プルトニウム同位体組成・ウラン濃縮度測定設備の臨界 管理ユニット番号の変更に伴うプルトニウム燃料第三開 発室に係る核燃料物質使用変更許可申請の概要

令和3年7月

国立研究開発法人 日本原子力研究開発機構
核燃料サイクル工学研究所
プルトニウム燃料技術開発センター

1. プルトニウム燃料第三開発室の使用変更許可申請の変更内容

1. プルトニウム燃料第三開発室の使用変更許可申請の変更内容【続き】

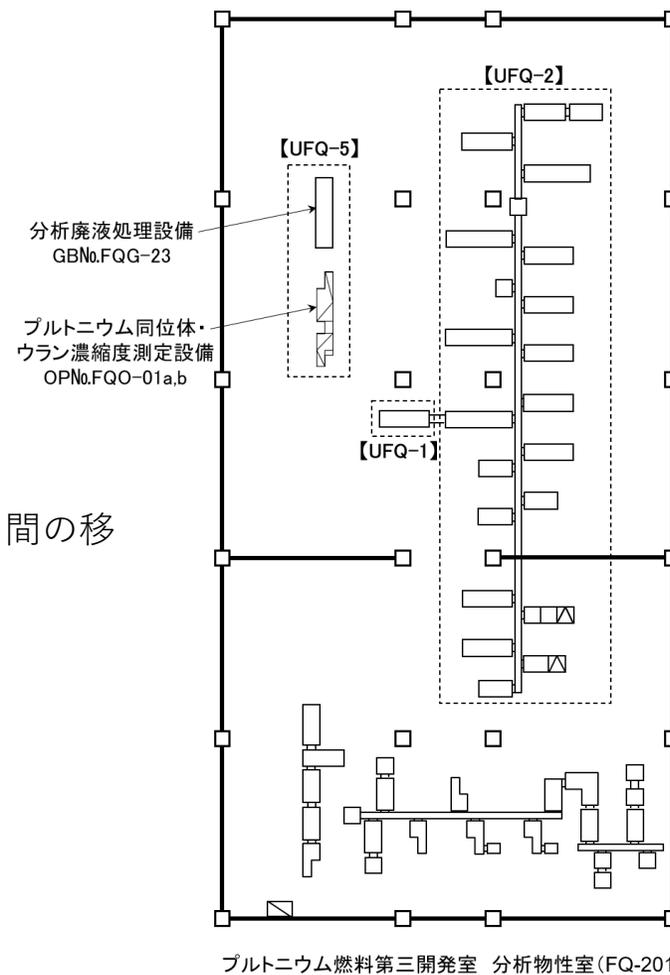
(変更前)

(変更後)

変更後は臨界管理ユニット間の移動が不要

3. 変更に伴う安全評価（核燃料物質の臨界安全：複数ユニット）

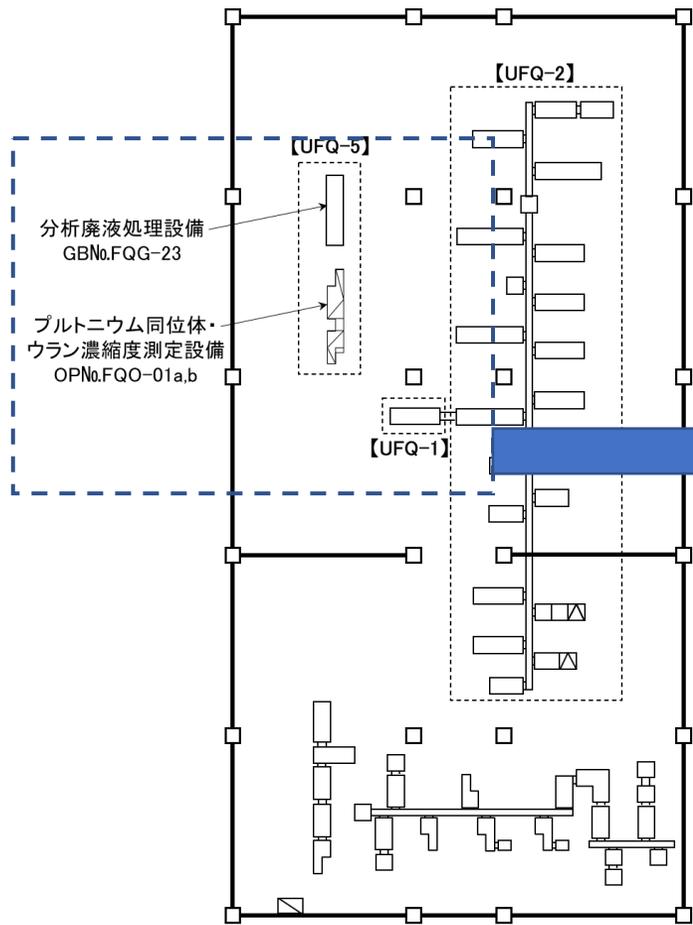
- 本変更による複数ユニットの相互間距離が、核燃料物質使用変更許可申請書に記載されたユニットの核的隔離条件のうち、以下の条件において、核的に隔離されていることを確認した。

双方の臨界管理ユニットの線源が球形※である場合において、球相互の中心間距離が、双方の球の半径の和の6倍以上あること。

プルトニウム燃料第三開発室 分析物性室(FQ-201)

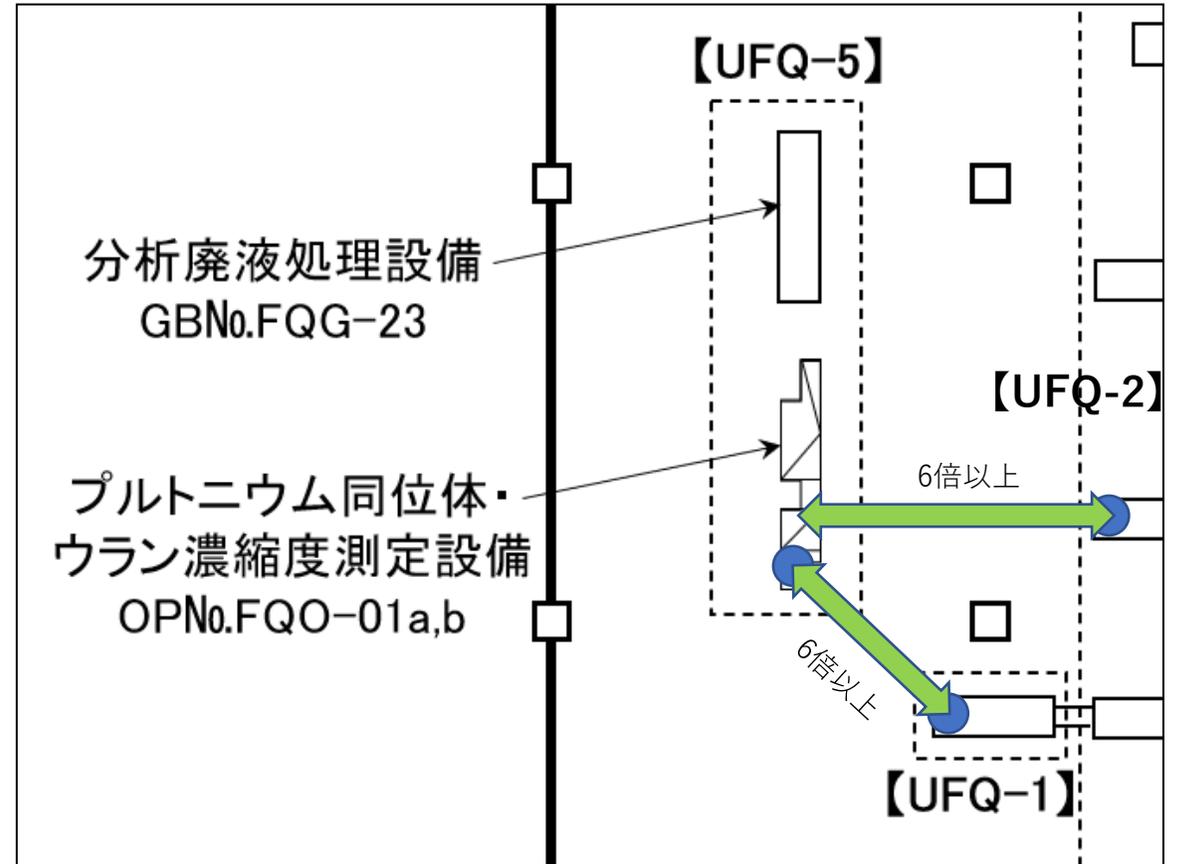
3. 変更に伴う安全評価（核燃料物質の臨界安全：複数ユニット） 【続き】
